AVD.	<b>P 2</b>	GRUPP 20
BETR.	Specifikationsändringar av motor B21 A	NR 1
		DATUM Mars 75

## Servicemeddelande

Motor B 21 A har i vår produktion ändrats enligt följande:

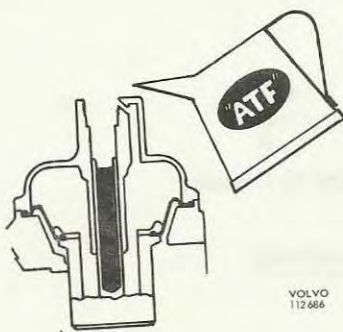
Bränslenålen är ersatt av en nål med annan utformning i förgasare Zenith - Stromberg.

Beteckning: B 1 ED. Detaljnr. 237 663-0.

Identifiering: vit ID-bricka istället för gul på förgasare, som är försedd med den nya bränslenålen.

Dämpoljan i förgasaren är av ATF-typ.

Tidigare dämpolja SAE 10 W/40.

VOLVO  
112 688

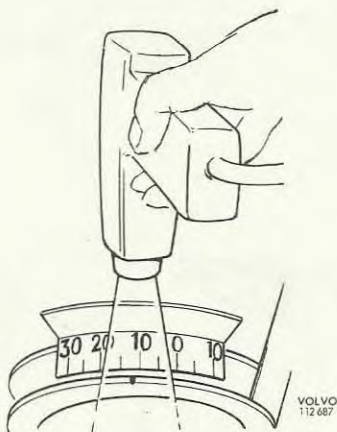
Tändinställningen ändrad till 12° f.ö.d. vid 13,3 r/s (800 varv/min).

Vakuumpregulatorn bortkopplad. Tidigare inställning, 10° f.ö.d.

VOLVO  
112 689

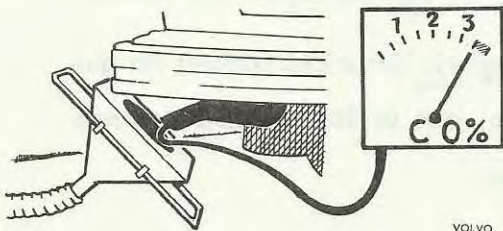
Termostaten för kylsystemet är ersatt av termostat med öppningstemperaturen  $92^{\circ}\text{C}$ .

Satsnummer 273307-6

Tidigare termostat,  $82^{\circ}\text{C}$ .
